**INSTITUTO BRASILEIRO DO MEIO AMBIENTE E DOS RECURSOS NATURAIS RENOVÁVEIS**  
DIRETORIA DE ADMINISTRAÇÃO E FINANÇAS  
COORDENAÇÃO GERAL DE ADMINISTRAÇÃO  
DIVISÃO DE COMUNICAÇÕES ADMINISTRATIVAS

## **TERMO DE ABERTURA DE VOLUME**

No dia 21 de dezembro de 2010 procedeu-se à abertura deste volume nº XIII, do processo de nº 02001.000508/2008-99 referente ao Licenciamento Ambiental da UHE Santo Antônio, iniciado na folha 2207.

## RELATÓRIO DE ANTECIPAÇÃO DA GERAÇÃO DE ENERGIA DA UHE SANTO ANTÔNIO

Figura 01. Valores obtidos na simulação para OD (mg/L) no rio Madeira, nos cenários 02 (a) e 03 (b), para o dia mais crítico.

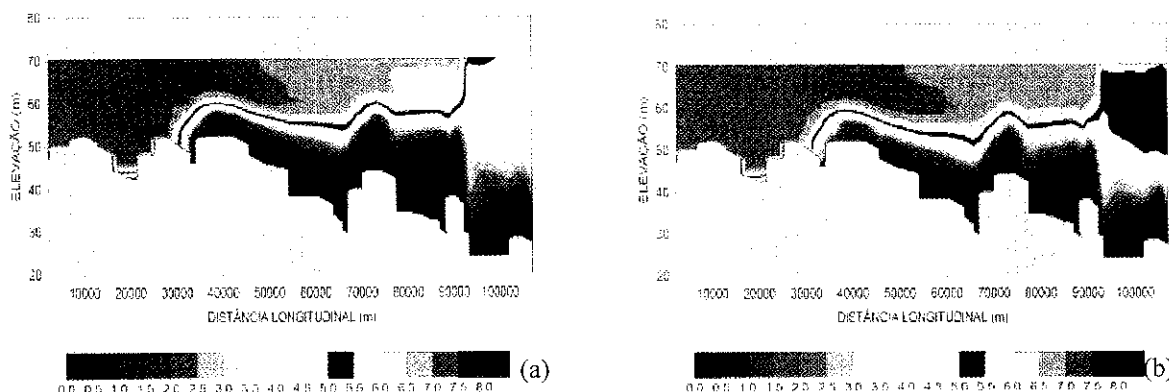
A situação mais crítica quanto ao OD será observada cerca de 60 dias após o início do enchimento. De acordo com o documento em análise, “Os resultados das simulações indicaram que não são esperadas mudanças significativas entre os Cenários 2 e 3 para o corpo principal do rio Madeira. Isto significa que é viável, sob o ponto de vista de qualidade da água, a supressão de 50% das novas áreas de floresta e capoeira decorrentes da revisão da restituição cartográfica e da cota do reservatório, conforme previsto no Cenário 2.” (Figura 01), sendo esta a proposta da SAE.

Figura 02. Valores obtidos na simulação para OD (mg/L) no rio Jaci-Paraná, nos cenários 01 (a) e 02 (b), para o dia mais crítico.

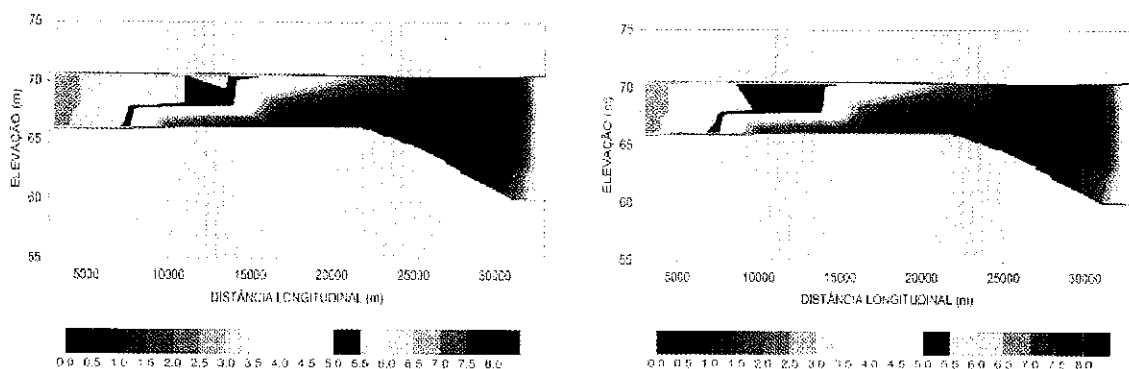
Não são observadas diferenças significativas na distribuição das concentrações de OD entre os cenários 01 e 02, ocorrendo anoxia na superfície do corpo d'água, na região mais a jusante, em ambos os cenários, no dia mais crítico (Figura 02).
